改善箇所説明図

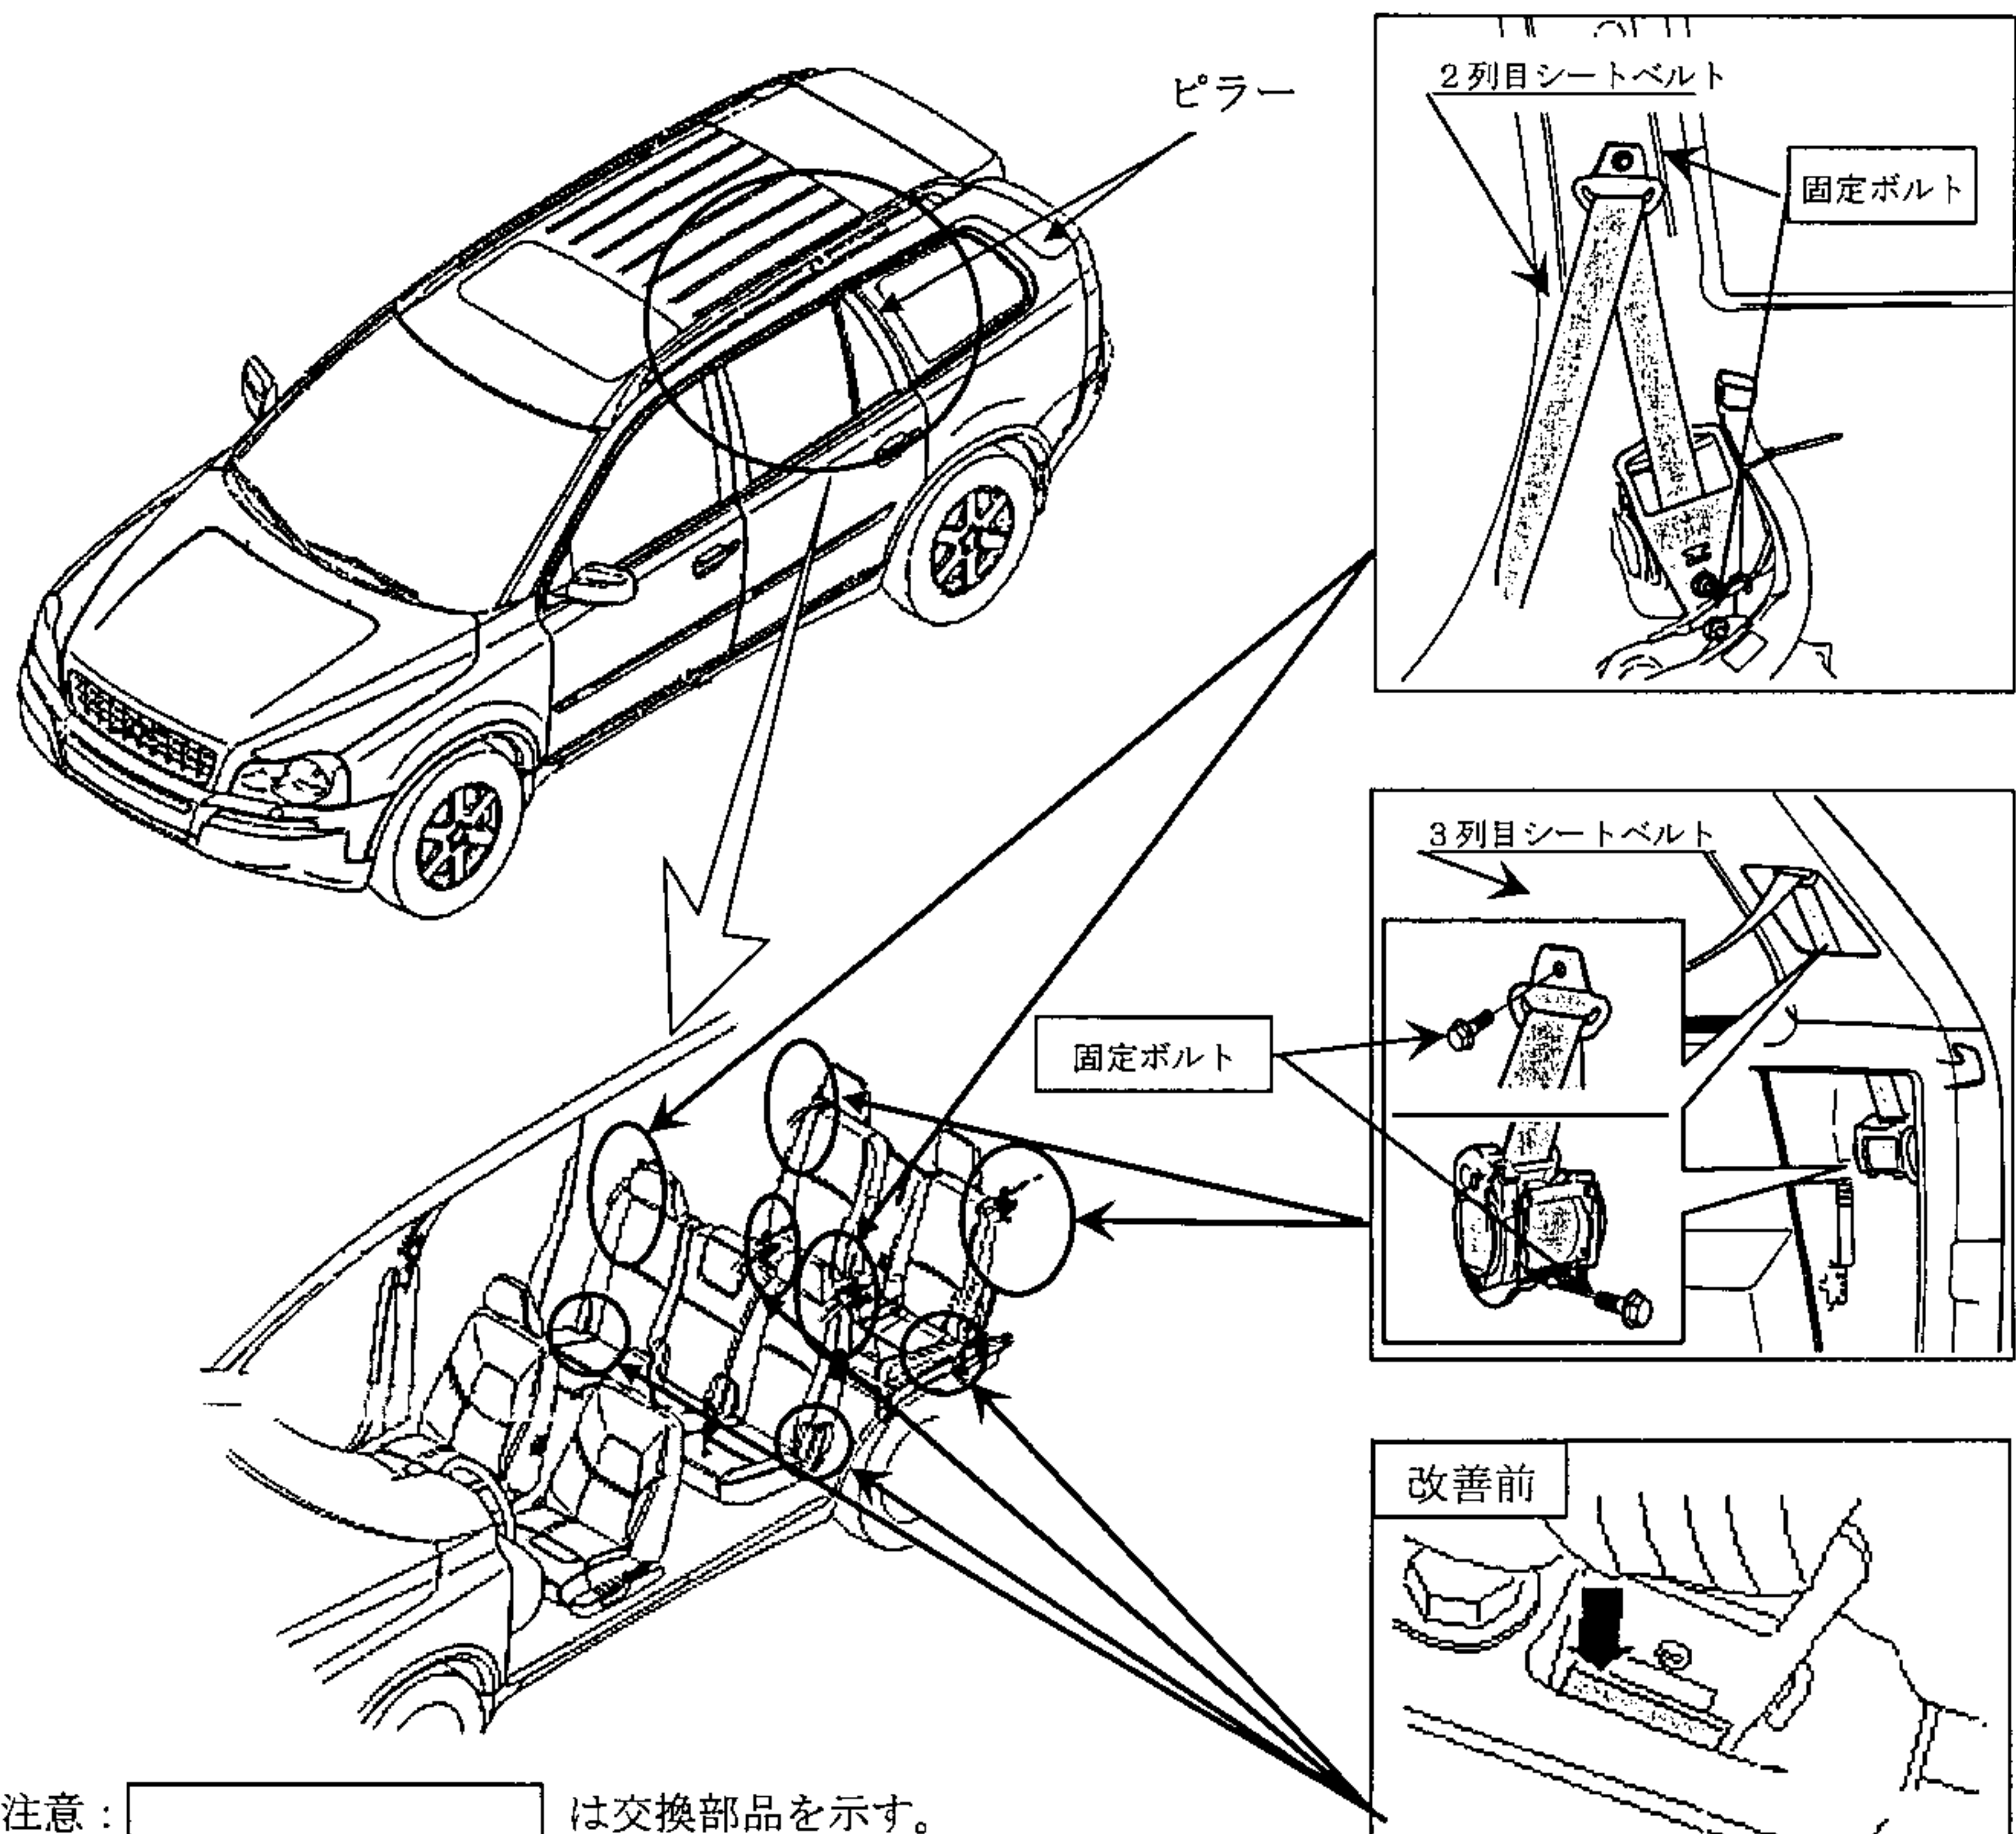
基準不適合箇所

2列目及び3列目座席のシートベルトにおいて、ピラー側の固定ボルトの締め付け及び下側端部のエンドマウントの接続が不適切なため、強度が不足しているものがある。そのため、衝突等の際、当該ボルトまたはエンドマウント接続部が外れ、乗員を拘束出来ないおそれがある。

全車両、当該エンドマウントを点検し、接続が不適切なものは、良品と交換する。

全車両、当該固定ボルトの締め付け状態を点検し、緩みが確認された場合は当該ボルトを新品に交換し、規定のトルクで締め付ける。

識別マーク：左ドアヒンジ取り付け部（Bピラー）付近に白ペイントを塗布する。
